Информационное письмо

Тема: Изменения в конструкции фанкойлов

Модельный ряд 42N

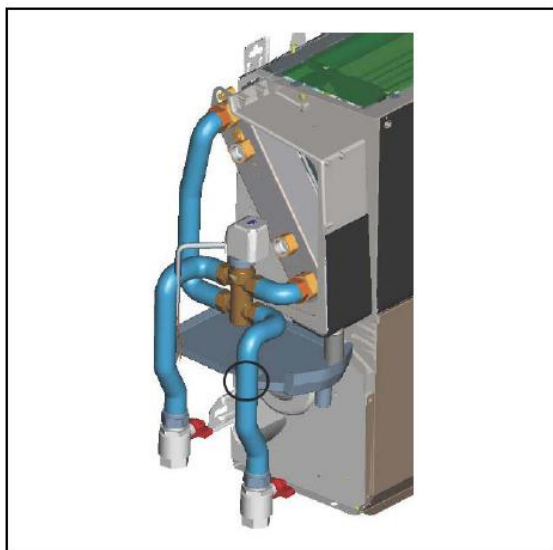
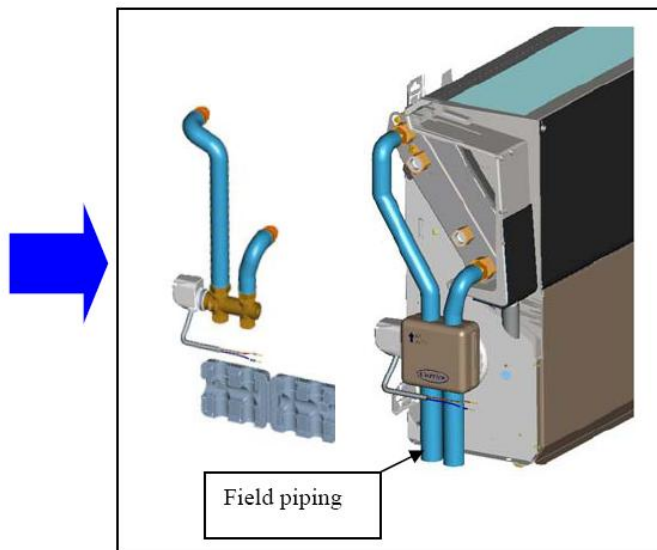
Новый комплект 3-х ходовых клапанов заменит существующий вариант. Поддоны для клапанов (вертикальное и горизонтальное исполнение) будут заменены изолирующей крышкой специальной формы, которая будет крепиться к клапану и фиксироваться двумя пластиковыми лентами, как показано на рисунке ниже. Форма трубок тоже изменилась и стала более простой. Эти нововведения помогут упростить монтаж на месте установки фанкойлов. Поддоны клапанов будут предлагаться в качестве аксессуаров.

Существующая конструкция

Новая конструкция
